**伊方発電所 3号機
新規制基準への適合性確認申請における
原子力安全専門部会の重点審議事項について
(電源の信頼性)**

**平成25年11月19日
四国電力株式会社**

7. 送電線の交差箇所

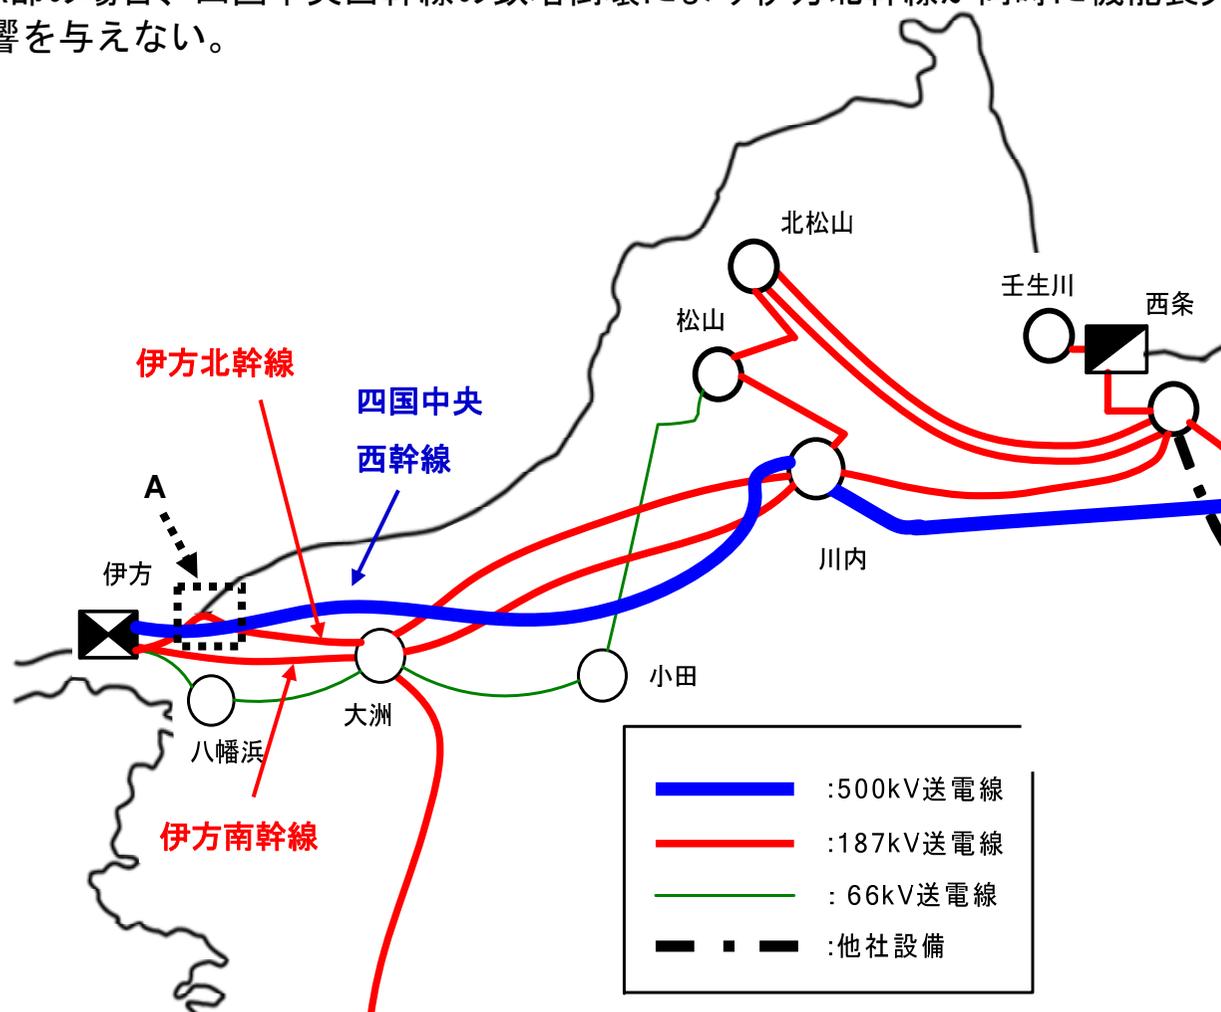
Q2:送電線の信頼性について、上側の送電線が破断すれば下側へ接触する可能性があるが、どのように考えているのか(吉川委員 平成25年10月16日)

**A2:伊方発電所の外部送電線について、評価した結果、いずれの交差部、併架部で異常があっても、他のルートにより供給可能であることを確認した。
詳細は本日の部会資料の29ページをご確認ください。**

2. 国の審査会合における指摘事項およびその回答 その1 1/2

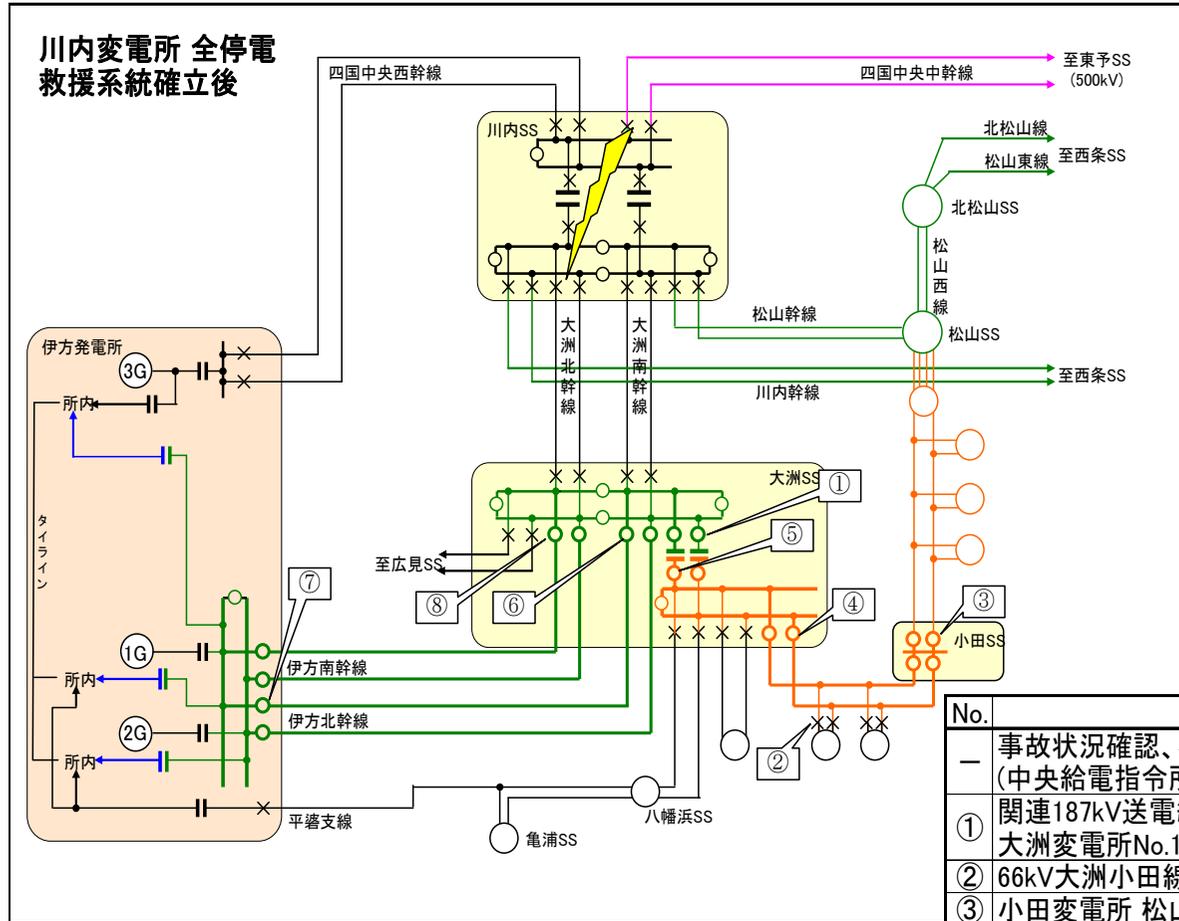
- 変電所損傷時の復旧システムの成立性について説明すること。また、同システムで需要供給を再開する時の伊方発電所への供給の信頼性の評価を示すこと。

- 川内変電所全停電となる場合には、松山変電所から66kV送電線を使用して大洲変電所の連系用変圧器により187kVに昇圧し、伊方北幹線・伊方南幹線により伊方発電所3号炉への保安用電力を供給するが、この救援システムについて、
 - ・66kV送電線はいずれも2回線を有し、1回線のみで伊方発電所1～3号炉への保安用電力の必要容量を送電可能な容量があり、事故を検出して必要な区間のみを瞬時に切り離す保護装置を備えており、必要な信頼度を有している
 - ・需要に供給した場合においても、大洲変電所の各送電線は遮断器および保護装置を備えており、事故を検出して必要な区間のみを瞬時に切り離すため、伊方発電所への供給の信頼性に影響はない

松山変電所から66kV送電線を使用して大洲変電所の連系用変圧器により187kVに昇圧し、伊方北幹線・伊方南幹線により伊方発電所3号炉への保安用電力を供給する。

伊方発電所への供給再開までの操作に要する時間は30分程度である。

2. 国の審査会合における指摘事項およびその回答 その2 1/2

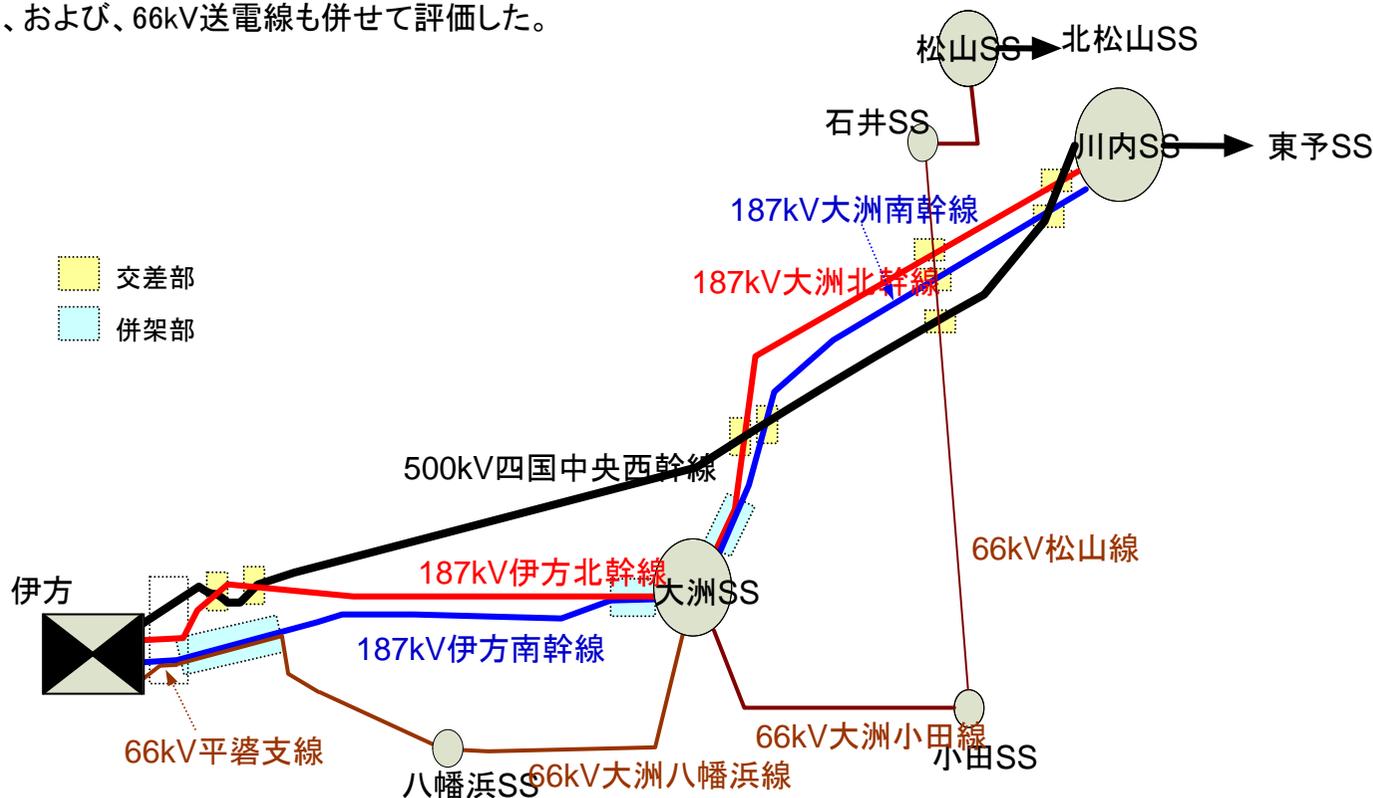
- 送電線の交差している箇所について、具体的な位置関係を示すこと。また、所内における送電鉄塔の位置関係を示すこと。 [平成25年8月15日 第9回審査会合]

- 伊方3号炉の主回線である500kV四国中央西幹線2回線は、予備回線である187kV送電線4回線(伊方北幹線2回線および伊方南幹線2回線)と異なるルートを通過しているが、四国中央西幹線と伊方北幹線が交差する個所が2箇所ある。
- 共通事象による交差部等の影響を検討し、四国中央西幹線、伊方北幹線、伊方南幹線の3ルートが同時に喪失することはないと評価した。

伊方3号炉の主回線である500kV四国中央西幹線2回線は、予備回線である187kV送電線4回線(伊方北幹線2回線および伊方南幹線2回線)と異なるルートを通過しており、187kV送電線と併架してはいないが、伊方北幹線と交差する箇所が2箇所ある(下図B、C)。

また、伊方北幹線と伊方南幹線は、異なるルートとしているが、一部、大洲SS出口付近で併架する箇所がある(下図ろ)。共通事象により、これらの送電線ルートが全て喪失しないかを評価した。なお、次区間である187kV大洲北幹線、187kV大洲南幹線、および、66kV送電線も併せて評価した。

評価の結果、いずれの交差部、併架部で異常があっても、他のルートにより供給可能であることを確認したことを説明し、特に国からコメントは無かった。
